ESPACES PUBLICS GARE CEVA EAUX-VIVES

Concours de projets d'espaces publics
à un degré en procédure ouverte
janvier 2011

Concours de projets d'espaces publics
à un degré en procédure ouverte
Rapport du jury, janvier 2011

710145

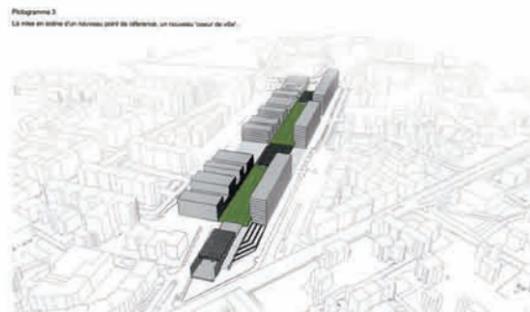
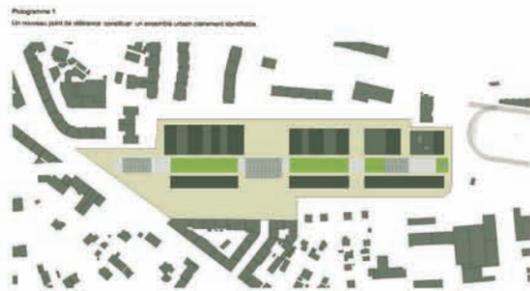
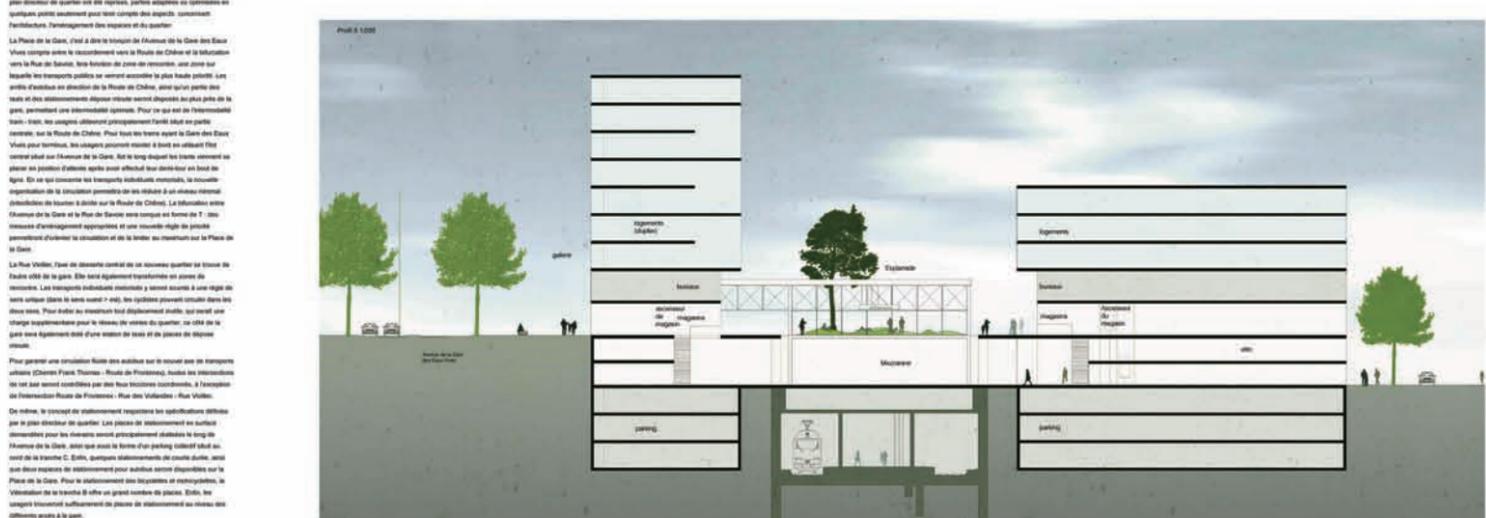
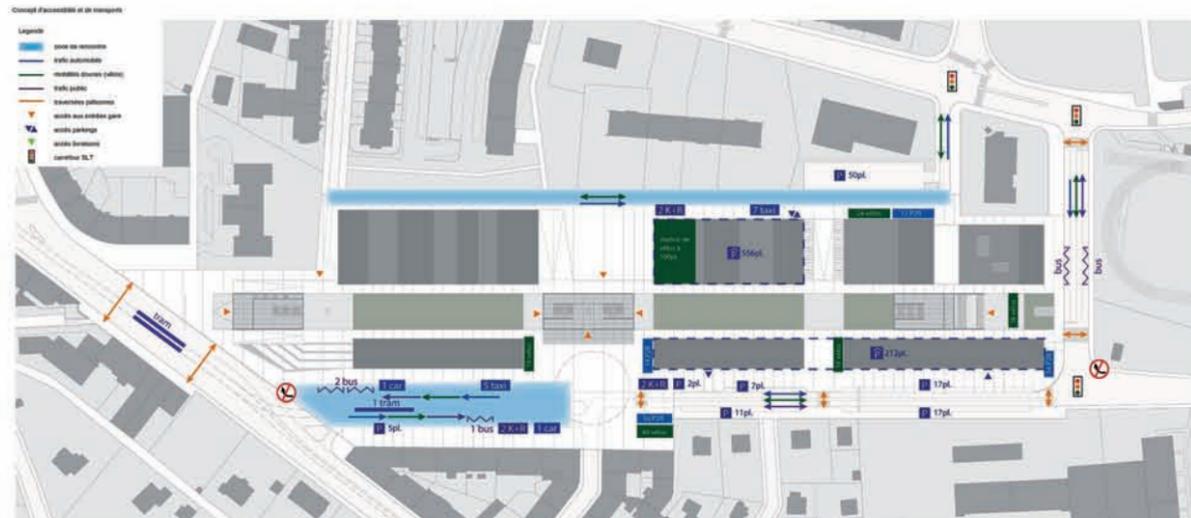
Selon les auteurs du projet, l'espace public en concours est essentiellement lié à une nouvelle entité urbaine à considérer «comme un monument d'un seul tenant». Il est question de donner une identité propre à un «nouveau quartier».

- Le dégagement de l'esplanade est, en fait, encombré de très longs tableaux paysagers, composés de «collines et vallons» miniatures. A plat, les grands pins parasols supposent des ancrages et des réservations très importantes en sous-sol pour bien croître.
- Né de la tabula rasa des arbres d'alignement, qui survivent actuellement sur l'avenue et la place de la Gare, le «voile végétal» devra bénéficier de protections et de conditions de croissance élaborées. Il faudra également fournir un effort considérable pour gérer la topographie accidentée et biaisée du site avec un matériau peu malléable

red carpet

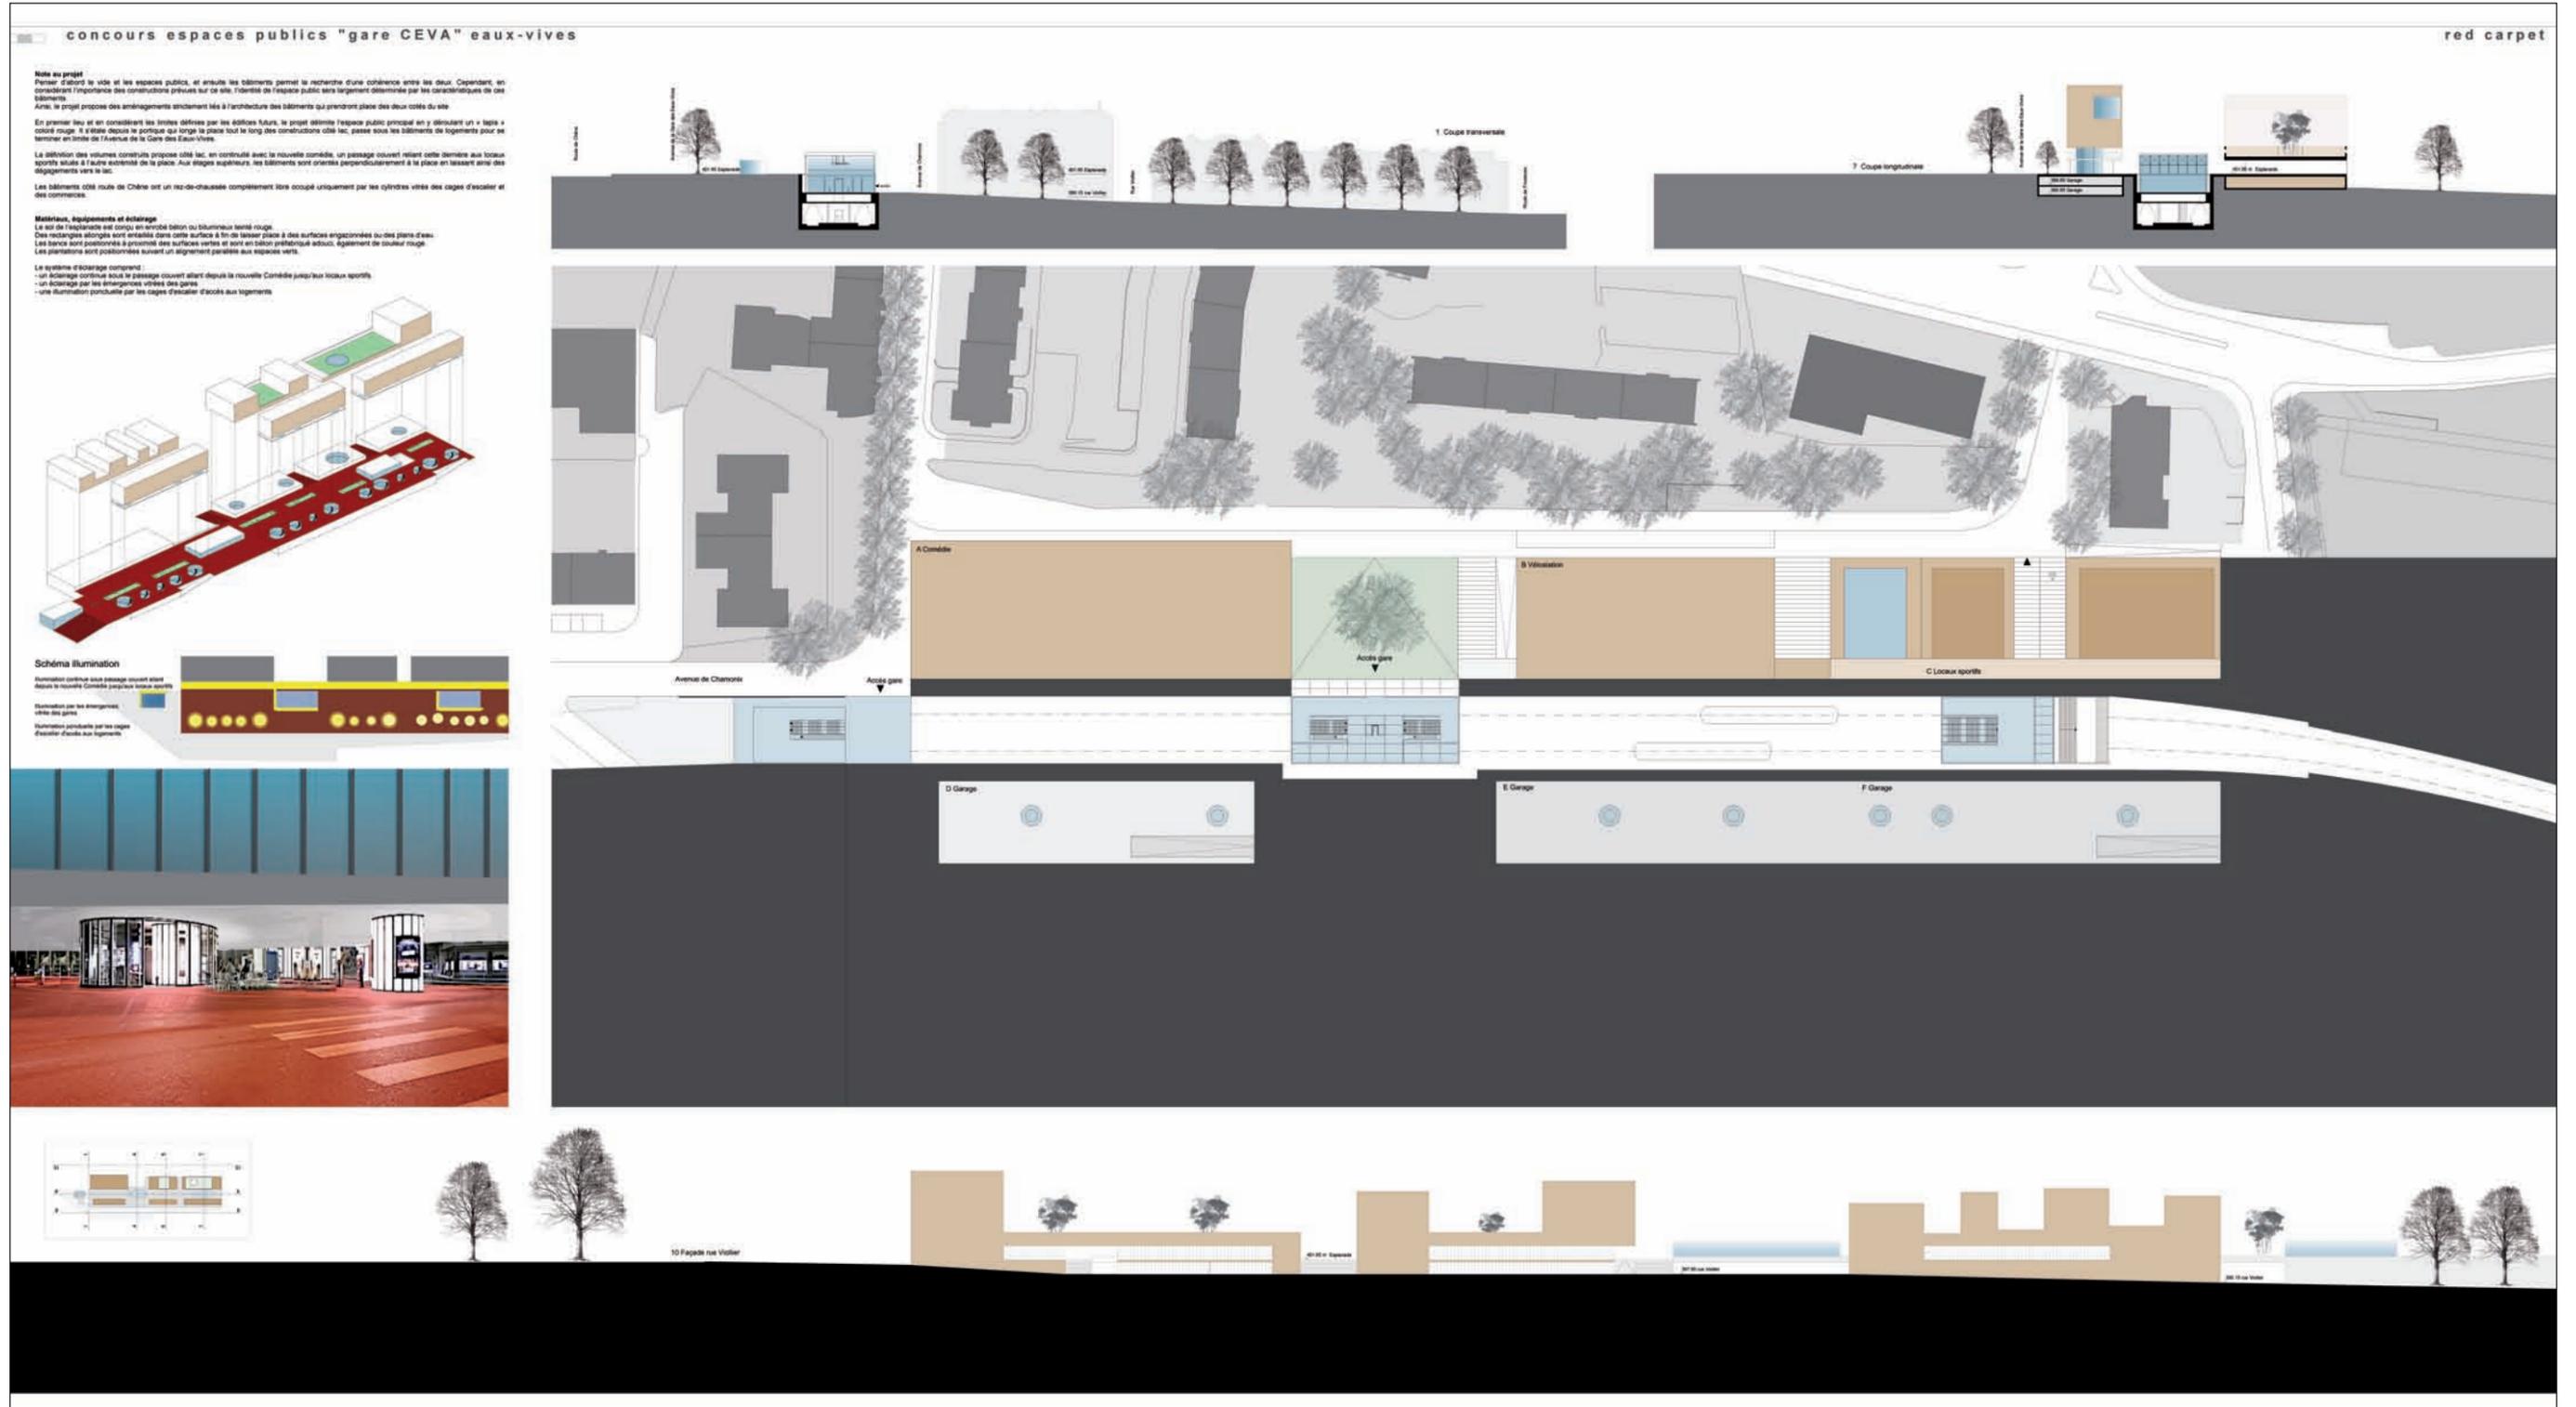
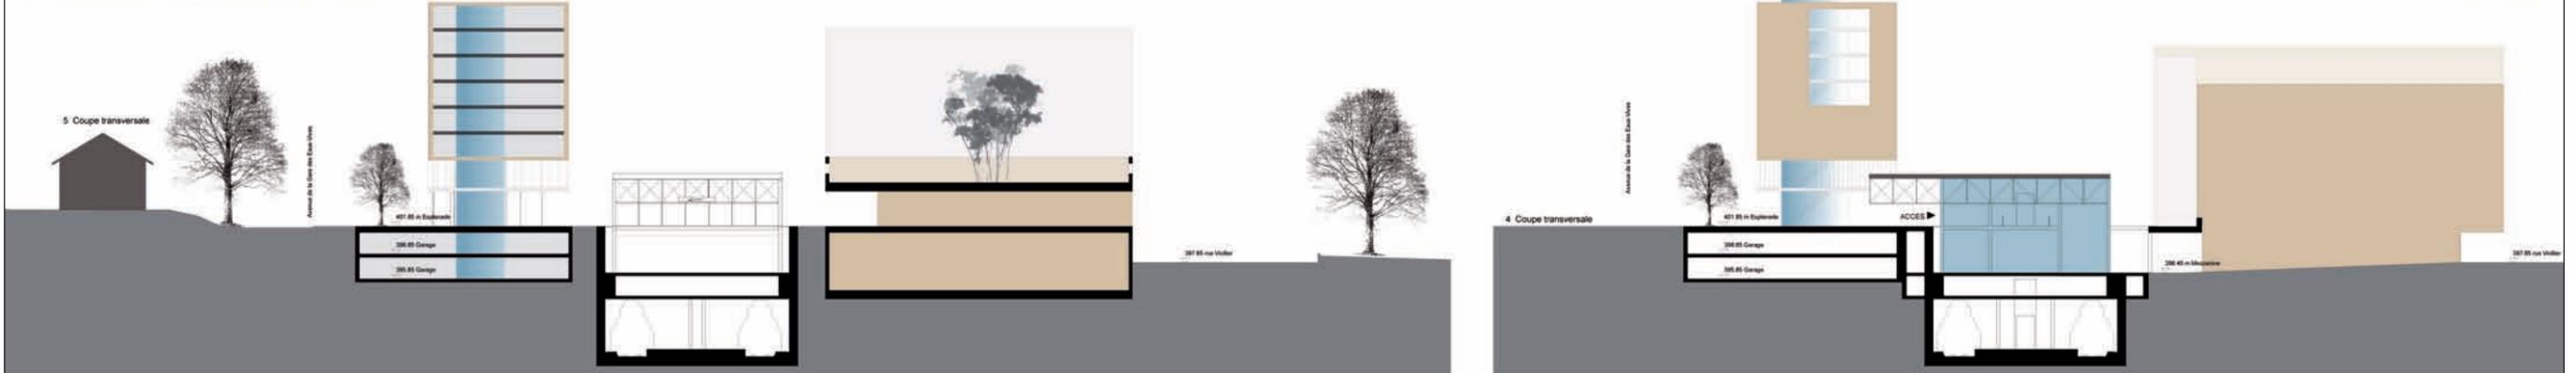
Le jury note le manque d'information concernant l'éclairage, le traitement végétal de l'esplanade, le choix et la fonction du mobilier.
